新北市政府工務局 函

主旨：檢送105年11月16日召開之「新北市政府工務局與社團法人
新北市建築師公會105年第11次建築管理法規研討會」會議
紀錄1份，請查照並轉知所屬會員。

新北市政府工務局與社團法人新北市建築師公會

105 年第 11 次建築管理法規研討會議紀錄

提案六附件二

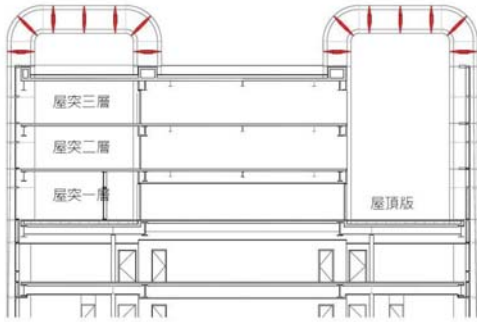
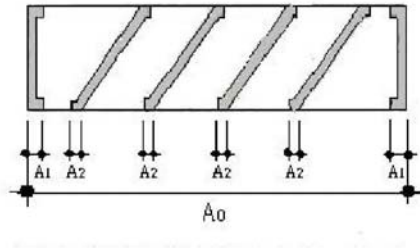
提案六	有關屋頂突出物一層之認定方式，屋頂突出物之三分之二以上透空立體構架檢討方式，提請討論。
<p>一、 依建築技術規則建築設計施工編第 1 條第 10 款規定，「屋頂突出物」指突出於屋面之附屬建築物及雜項工作物。然因建築物之造型多樣，屋面曲折變化者有之，難以平屋頂一概而論。故參考同條第 13 款之規定，似應以最上層之天花板所在之樓板，認定為屋面，再進一步判斷建築物及雜項工作物是否為屋頂突出物(詳提案六附件一)。</p> <p>二、 依建築技術規則建築設計施工編第 1 條第 10 款第 5 目規定，突出屋面之三分之一以上透空遮牆、三分之二以上透空立體構架供景觀造型、屋頂綠化等公益及綠建築設施，其投影面積不計入第九款第一目屋頂突出物水平投影面積之和。惟對於「三分之二以上透空」之計算，並無圖例，建議依同條第 3 款圖 1-3-(8)之計算方式為之(詳提案六附件二)，<u>提請討論。</u></p>

依建築技術規則第1條第10款第5目檢討：

一、突出屋面之立體構架：

應為2/3 (約66.67%)以上透空
 $= 1,577.82 / 2,138.69$
 $= 73.78\% \dots OK!$

三、突出屋面之透空遮陽：

應為1/3 (約33.33%)以上透空
 內側框架 = 140.02 / 378.46
 $= 37.00\% \dots OK!$

- 一、 屋面並非限於平屋頂，高程可有不同，惟設置上是否符合法規精神，目前仍需個案認定。屋頂突出物之用途應符合建築技術規則建築設計施工編第 1 條第 10 款所列之項目。
- 二、 同款第 5 目三分之二以上透空立體構架之檢討方式，請社團法人新北市建築師公會檢附相關圖說資料，依同規則總則編第 5 條規定送請內政部解釋。
